大飯発電所原子炉施設保安規定変更認可申請書の補正について

大飯発電所原子炉施設保安規定変更認可申請書の補正内容

別添 大飯発電所原子炉施設保安規定変更前後比較表

図3-1 品質マネジメントシステム体系図

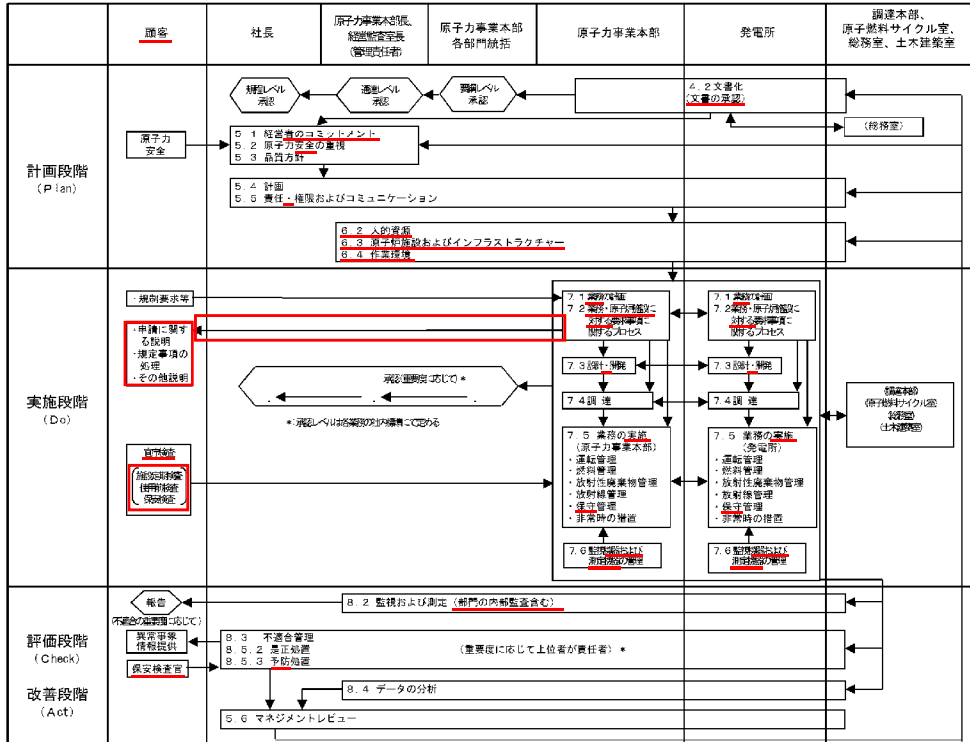
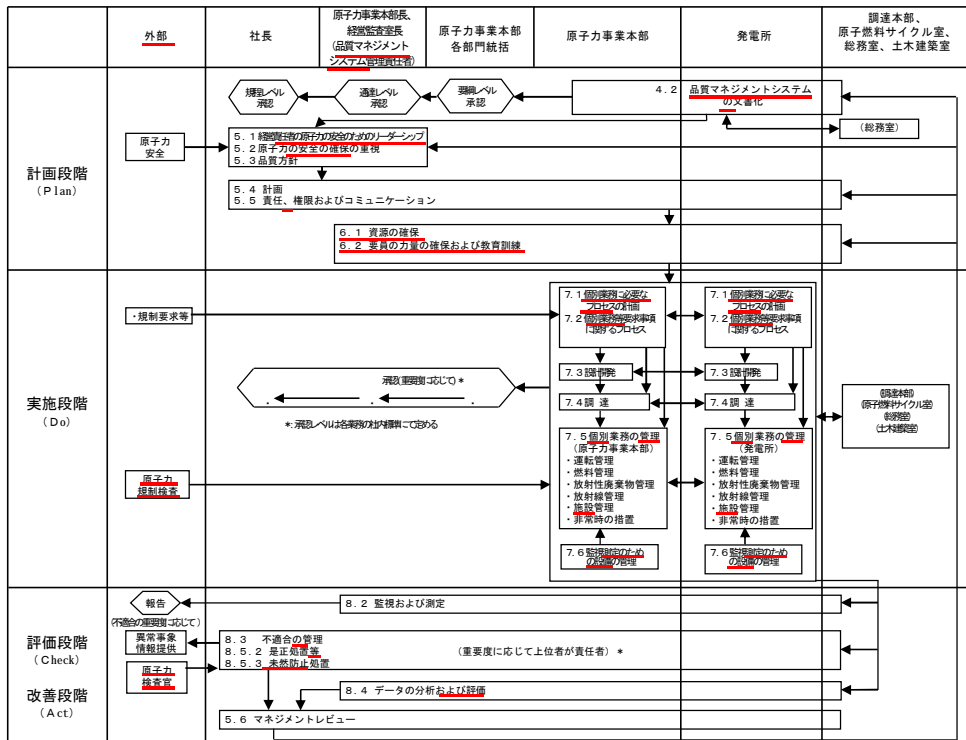
(注1) 本図は、品質マネジメントシステムを構成するプロセスの関連を規格要求事項に準じ、整理した上でPDCAに分類して示している。業務の詳細は各社内標準にて定める。  
 (注2) 原子力事業本部各部門統括とは、原子力企画部門統括、原子力安全部門統括、原子力発電部門統括、原子力技術部門統括（原子力技術）、原子力技術部門統括（土木建築）、原子燃料部門統括のいずれかを指す。

(注1) 本図は、品質マネジメントシステムを構成するプロセスの関連を、項目ごとに整理した上でPDCAに分類して示している。業務の詳細は各社内標準にて定める。  
 (注2) 原子力事業本部各部門統括とは、原子力企画部門統括、原子力安全部門統括、原子力発電部門統括、原子力技術部門統括（原子力技術）、原子力技術部門統括（土木建築）、原子燃料部門統括のいずれかを指す。

原子力規制における検査制度の見直しに伴う変更（品管規則の制定に伴う変更、法令改正に伴う用語の変更（「保守管理」を「施設管理」、「保安検査官」を「原子力検査官」に変更）、「申請に関する説明」等事業者による検査が主体となるための変更）

図 1 4 4 - 1 品質マネジメントシステム体系図

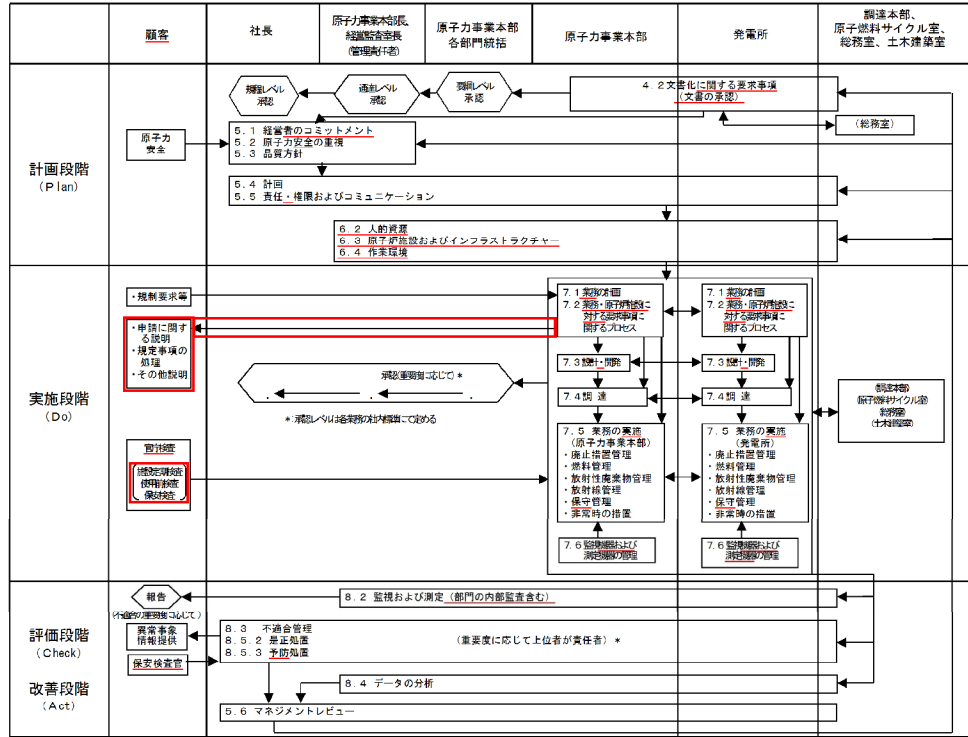
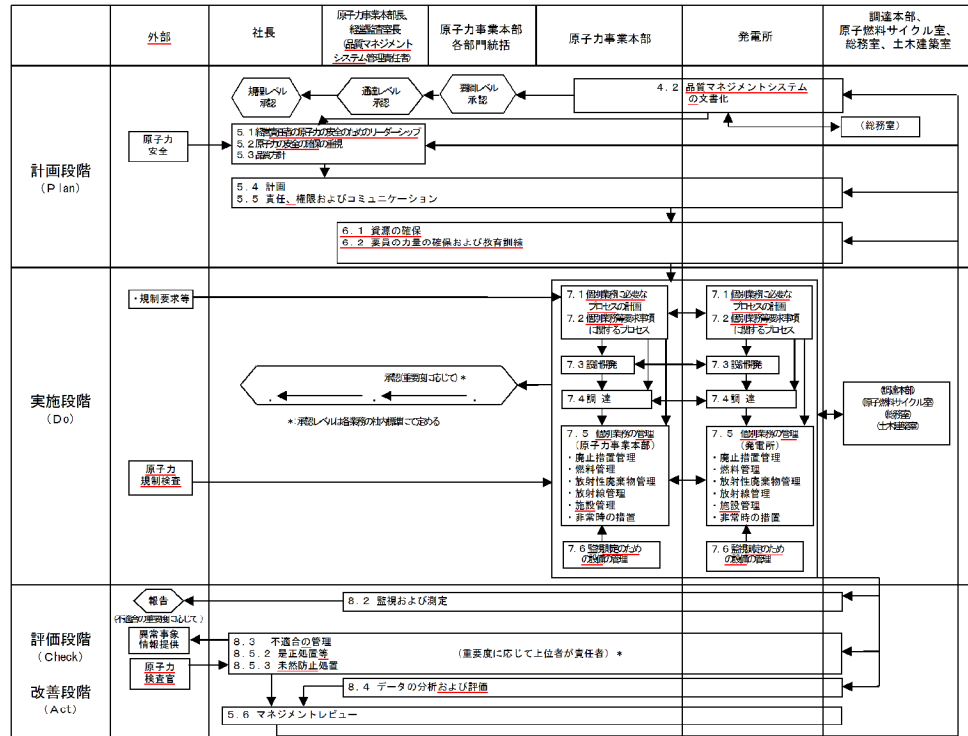
(注 1) 本図は、品質マネジメントシステムを構成するプロセスの関連を規格要求事項に着目し、整理した上で PDCA に分類して示している。業務の詳細は各社内標準にて定める。  
 (注 2) 原子力事業本部各部門統括とは、原子力企画部門統括、原子力安全部門統括、原子力発電部門統括、原子力技術部門統括（原子力技術）、原子力技術部門統括（土木建築）、原子燃料部門統括のいずれかを指す。

(注 1) 本図は、品質マネジメントシステムを構成するプロセスの関連を、項目ごとに整理した上で PDCA に分類して示している。業務の詳細は各社内標準にて定める。  
 (注 2) 原子力事業本部各部門統括とは、原子力企画部門統括、原子力安全部門統括、原子力発電部門統括、原子力技術部門統括（原子力技術）、原子力技術部門統括（土木建築）、原子燃料部門統括のいずれかを指す。

原子力規制における検査制度の見直しに伴う変更（品管規則の制定に伴う変更、法令改正に伴う用語の変更（「保守管理」を「施設管理」、「保安検査官」を「原子力検査官」に変更）、「申請に関する説明」等事業者による検査が主体となるための変更）
